**RESUELVE RECLAMACIÓN POR ARTÍCULO 12 Y 118 BIS DE
LA LGUC, REFERENTE A RESOLUCIÓN DOM N°052 DE FECHA
23.03.2026, PREDIO ROL 03527-00017, PRESENTADA POR
MARCELO BRIONES UBERUAGA, COMUNA DE QUILPUÉ.**

RESOLUCIÓN EXENTA N° 560

17 JUL. 2026

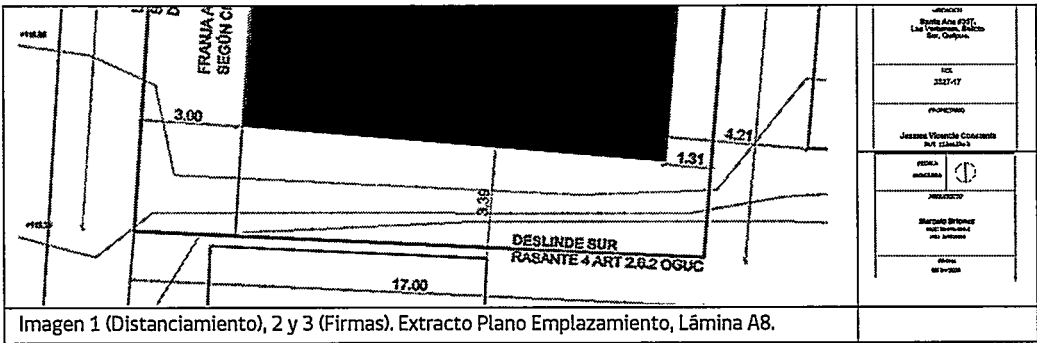
- Que, las causales del rechazo al que alude el primer apartado del presente numeral refieren medularmente a los siguientes aspectos:
 - a) Que el emplazamiento debe graficar todos los distanciamientos a los deslindes.

- b) Que el muro de adosamiento se debe considerar en el deslinde, agregando que el proyecto presentado no cumpliría con los distanciamientos a los deslindes ni con el muro cortafuego en el deslinde.

Sobre lo anterior, consta en la mencionada acta de rechazo que el profesional habría indicado en planos un "*cierro existente*" que correspondería a deslindes de los predios vecinos, y que se grafica al interior en el predio sobre el cual se consideran las edificaciones proyectadas, indicando que, para estas situaciones como las de la especie, existiría un procedimiento normado denominado "*Rectificación de Deslindes o Modificación de Deslindes*" según corresponda, indicado en la DDU 300.
